# **ACCIONA INMOBILIARIA**

## ANEXO 1

### Informe Técnico de deficiencias en la instalación de Aire Acondicionado en RESIDENCIAL LOS PELICANOS de Alicante.

Fig. 2-12

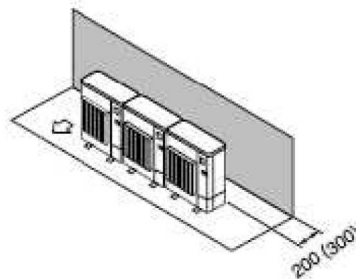
- La distancia de separación a la pared posterior debe ser al menos de 200mm.

Fig. 2-16

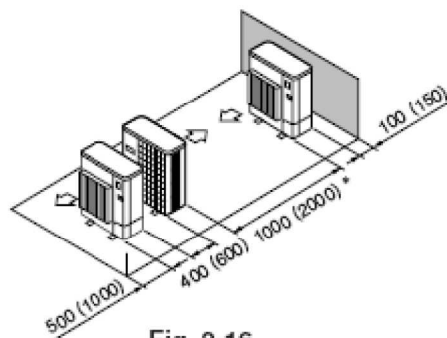
- La distancia mínima entre dos máquinas debe ser de 400 mm en el caso de absorber aire entre ellas y 1000mm en el caso expulsar el aire una contra la otra.

Fig. 2-18

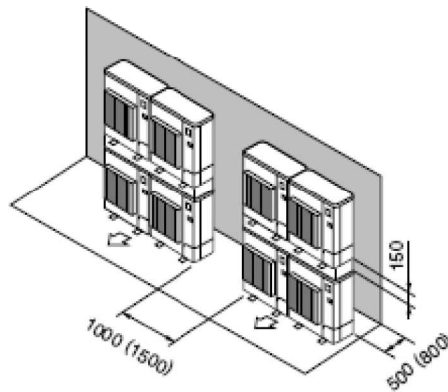
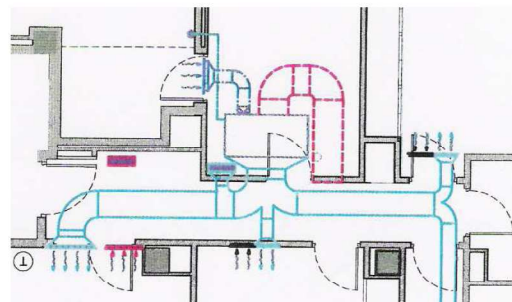
- El aire expulsado por una maquina no debe en ningún caso ser absorbido por otra maquina. Conforme están instaladas el aire expulsado por las maquinas choca con la maquina que tiene delante, de modo que el aire revoca, siendo absorbido por la maquina que tiene delante y ella misma. Esto provoca que en verano la maquina se sobrecaliente mas de lo debido y baje su rendimiento. En invierno ocurre al contrario las maquinas se enfriaran mas de lo debido bajando también el rendimiento de esta.
- Menor rendimiento significa que las maquinas consumiendo mas energía nos entregaran menos energía por lo que en algunos casos se quedaran cortas en su dimensionamiento.
- Creemos que con el espacio disponible y aunque queden mas elevadas, la instalación mas correcta seria la siguiente:
